## HELHETLIG PLAN FOR VANNHÅNTERING FOR E6 MOELV - ROTERUD

Prosjekt nr.:	113201
Oppdragsgiver:	Nye Veier AS
Dokumentnummer:	NV34E6MR-PLA-RAP-0019

Revisjon	Endringsbeskrivelse
00	Planforslag til behandling hos planmyndighet
01	Planforslag til offentlig ettersyn
02	Endringer i kap. 2.4.1, 2.4.2, 3.1 og 4.2.1 etter offentlig ettersyn

Figur 4-4. Tilløpsfylling til bru i alternativ 2 på Ringsakersiden. Tre ulike alternativ der lengre bru gir mindre fylling i Mjøsa. I figuren er korteste avstand fra marbakken til fyllingsfot angitt grovt for de ulike alternativene. Avstandene er også listet opp i Tabell 4-4.

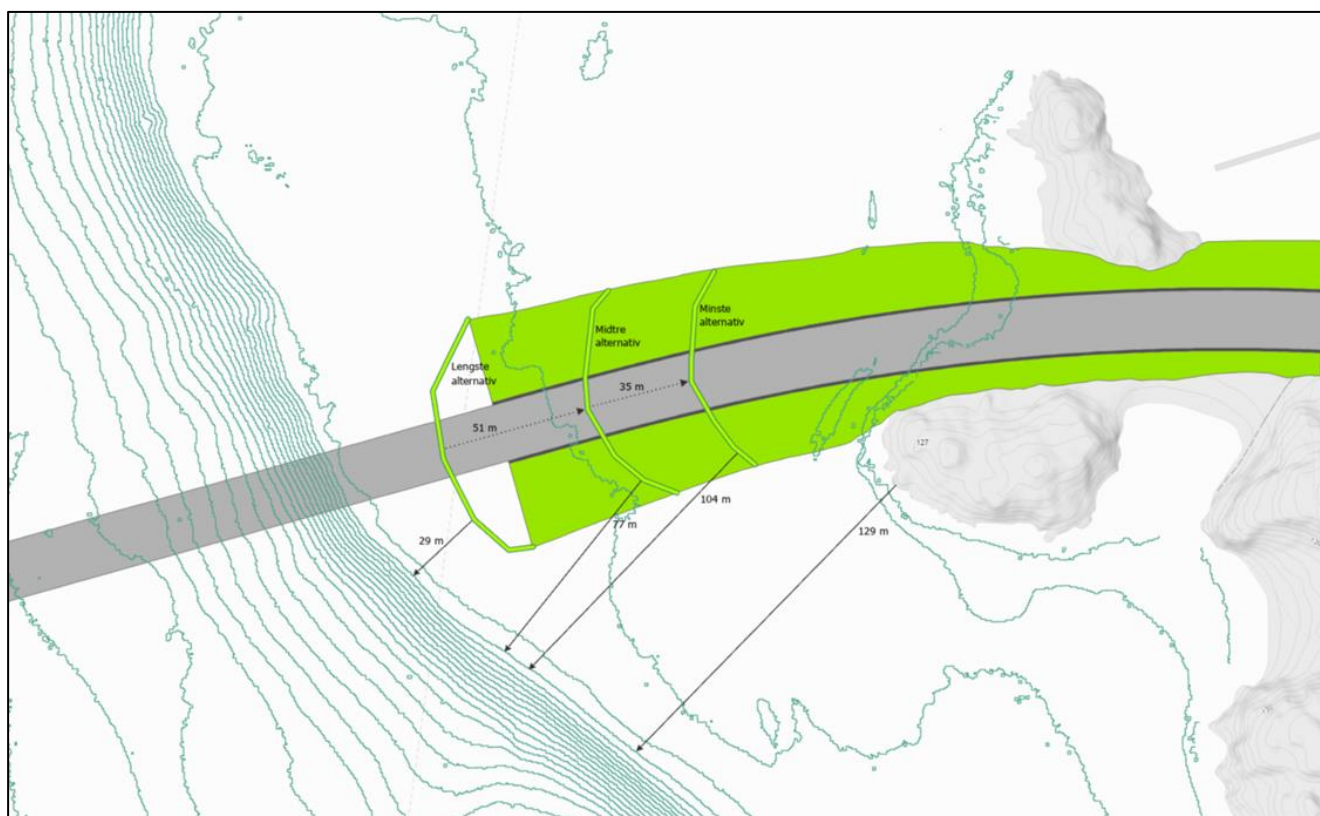
*«Med bakgrunn i rundskriv T-2/16, Nasjonale og vesentlige regionale interesser på miljøområdet- klargjøring av miljøforvaltningens innsigelsespraksis-pkt. 3.6 fremmer Statsforvalteren innsigelse til utfyllingen i Mjøsa ved Moelv fordi det kommer i konflikt med viktige økologiske funksjonsområder for fisk. Innsigelsen er også knyttet opp mot manglende kunnskap om konsekvenser og mangel på synliggjøring av alternativ byggemåte som ikke vil medføre et så stort inngrep i gruntvannsområdet.»*

*«Vurdering av barriereeffekt ved ny bru, samt mulig avbøtende tiltak for å dempe de negative effektene (lys, lyd) er ikke inkludert i totalvurderingen av konsekvensene for*

*naturmangfold, og må utredes for å få et helhetlig bilde av de negative konsekvensene i begge alternativene. Planforslaget kan være i konflikt med viktige økologiske funksjonsområder jf. T-2/16 Nasjonale og vesentlige regionale interesser på miljøområdet – klargjøring av miljøforvaltningens innsigelsespraksis, pkt. 3.6 Naturmangfold. Vi har på denne bakgrunn innsigelse til konsekvensutredningen for naturmangfold.»*

- Det er lagt frem to alternativer med forlengelse av brua, alternativ 2A og 2B, der alternativene medfører en forlengelse på hhv 55 og 90 meter. Alternativene vurderes å gi mindre miljøskade enn planforslaget, da de

medfører et mindre arealbeslag i eufotisk sone enn i planforslaget. Vi viser til dokumentet «*STATSFORVALTER – INNSIGELSE TIL UTFYLLING VED MOELV FOR ALTERNATIV 2*» for ytterligere beskrivelse av dette.

Figur 4-4 og Tabell 4-4 viser et grovt anslag av utfyllingens utstrekning og avstand fra Marbakken til de ulike alternativenes fyllingsfot. En reduksjon i utfyllingens utstrekning medfører redusert arealbeslag i eufotisk sone. Tiltaket vil fremdeles gi arealbeslag i gruntområder, som utgjør gyteområder for karpefisk og beiteområder for strandnære fiskearter. Planforslaget gir lengst utfylling i Mjøsa og vil gi størst negativ påvirkning på naturmangfold, både i form av arealbeslag i gruntområder og redusert sammenbinding/konnektivitet, sammenlignet med alternativene 2A og 2B.
